总平面图 1:500

建设单位：陕西省榆林市榆阳区鼎泰路街道流水沟村村民委员会
工程名称：流水沟村委会办公楼
子项名称：总平面图
图名：总平面图
工程编号：YJ-202302026

专业：	建筑	图号：	ZT-1
阶段：	方案图	比例：	1:500
日期：	2024.10	文件名：

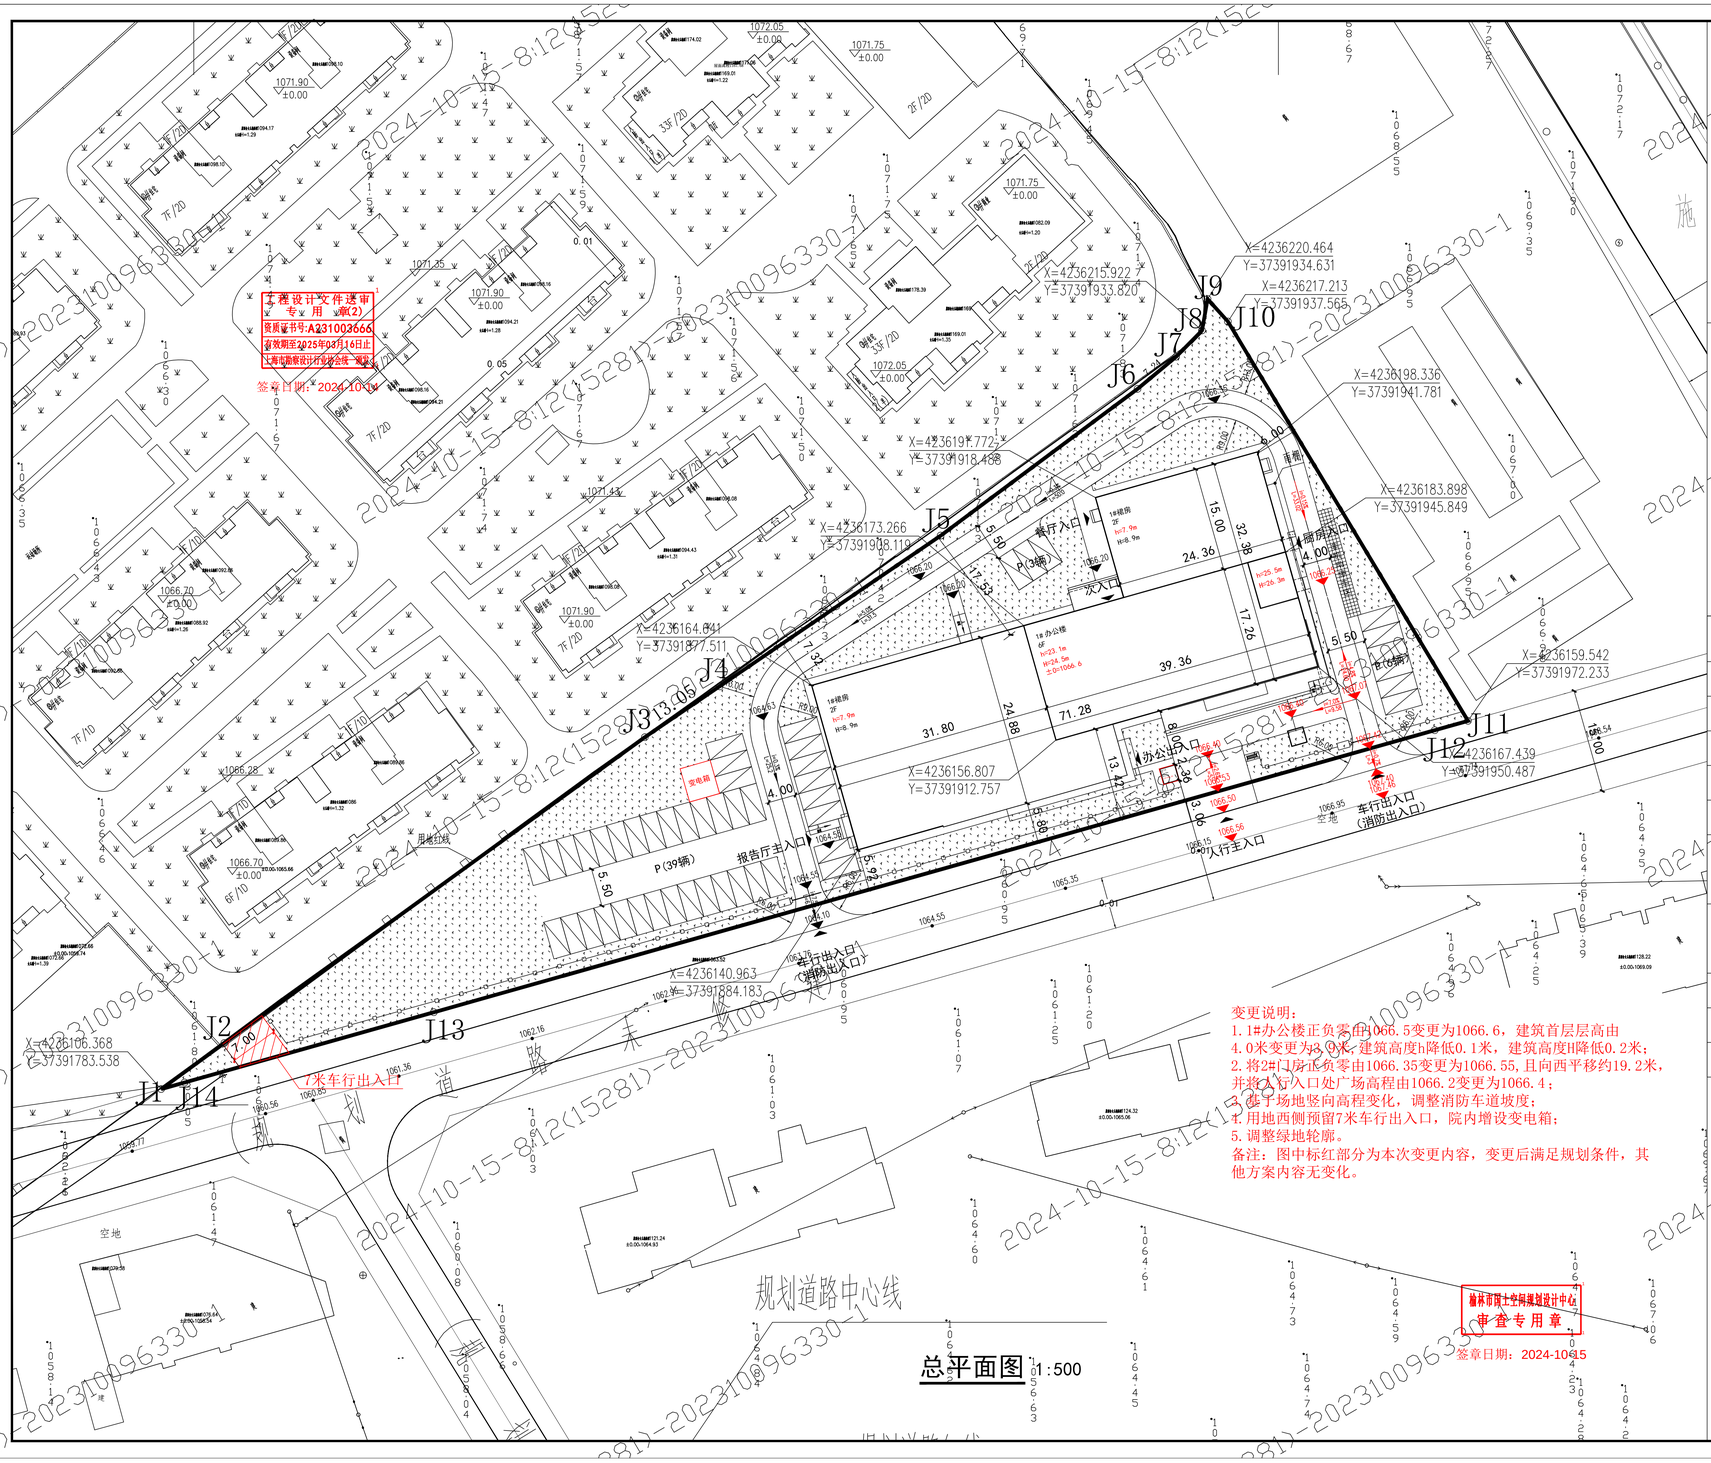
变更说明：
1. 1#办公楼正负零由1066.5变更为1066.6，建筑首层层高由4.0米变更为3.9米，建筑高度h降低0.1米，建筑高度H降低0.2米；
2. 将2#门房正负零由1066.35变更为1066.55，且向西平移约19.2米，并将人行入口处广场高程由1066.2变更为1066.4；
3. 基于场地竖向高程变化，调整消防车道坡度；
4. 用地西侧预留7米车行出入口，院内增设变电箱；
5. 调整绿地轮廓。
备注：图中标红部分为本次变更内容，变更后满足规划条件，其他方案内容无变化。
